山中湖自転車・歩行者道 景観検討委員会 第3回委員会資料

平成25年2月20日

委員会意見と設計方針のまとめ

標準断面図 (A-A断面)

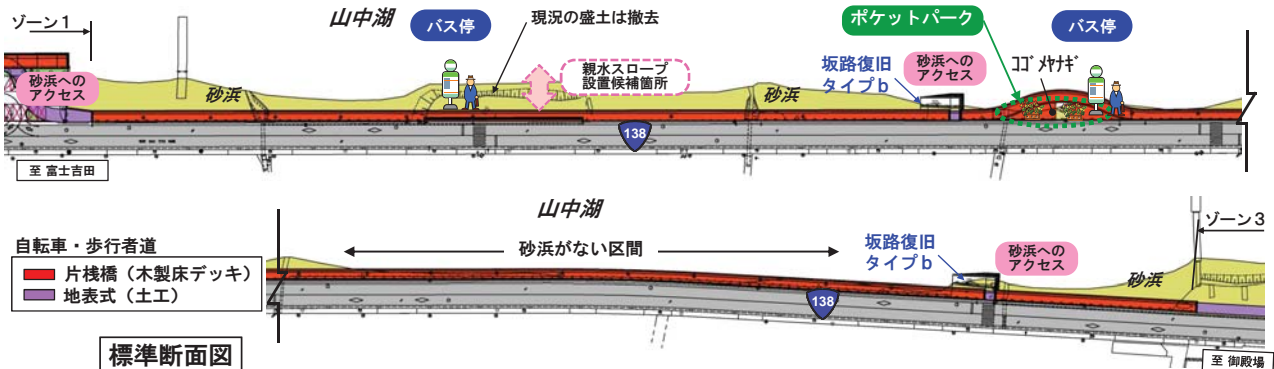
分類	第1回委員会(24年6月23日) 主な意見	第2回委員会(24年8月2日) 対応方針・○、主な意見・◇	第3回委員会(25年2月20日) 設計における対応(中間報告)	対応資料 のページ
湖上 景観	① 湖上から見た 景観にも配慮	○ 自転車・歩行者道全体の構造を目立 たせない対応を検討	● 棧橋の支柱間隔はできるだけ大きく して、すっきりした構造	8, 9
眺望	② 高欄は眺望を 妨げない工夫を	○ 透過性の高いものを検討 ○ 棧間隔は転落防止を考慮 ○ 手すりは丸みを帯びた形状で検討 ◇ 高欄の笠木が鋼製の場合、太陽光で 熱くならないか ◇ 床材と高欄の接合部にボルトが露出し ないなどの工夫を ◇ 高欄の支柱天端を曲げる場合、デザイ ンに配慮を	● 横棧をワイヤーとして透過性を向上 ● 手すりは掴みやすい円筒形 ● 笠木は樹脂製の擬木(心材は鋼)とし て熱くならないように配慮 ● ボルト等の突起物は露出させない構造 ● 安全性に配慮して支柱天端は屈曲さ せる	8, 9, 10
下部工	③ 下部(コンクリート)は目立 たない工夫を	○ 湖上からみた景観にも配慮し、下部工 の支柱を目立たせない対応を検討	● 支柱は1m以上奥にして目立たせない ● コンクリート面は陰影加工を施して目立た せない	8
照明	④ 夜間照明は眩しくなら ない工夫を	○ 照明は足下に設置することや間接照 明の方法等は、設計時に検討 ○ 照明の配置計画は設計時に検討	● 照明灯具は路面から50cm程度として 眩しくならないよう配慮 ● 高欄と一体型ですっきりしたデザイン	10
幅員・ スペース	⑤ 休憩スペース・植栽等の 検討を	○ 休憩スペース・植栽等は、設計時に検討 ◇ 樹木迂回部分は利用者が狭く感じな いような検討を	● 樹木迂回部で生じる余剰スペース等を積 極的に活用して休憩スペースを設置 ● 植栽帯の創出を計画	12
	⑥ 幅員を広げても良い のではないかと	○ 特に人が集まる場所(ゾーン1)は、幅員 について設計時に検討	● 基本3mであるが、ゾーン1では湖畔に佇 む歩行者と自転車の通行に配慮し、 幅員4mで計画	6

- 駐車場の既設護岸に沿って計画し、坂路は付替(移設)して直線的なルートとする
- 多くの湖畔散策者が見込まれるため、棧橋の幅員を広げる(4m)

歩行者だまりを確保
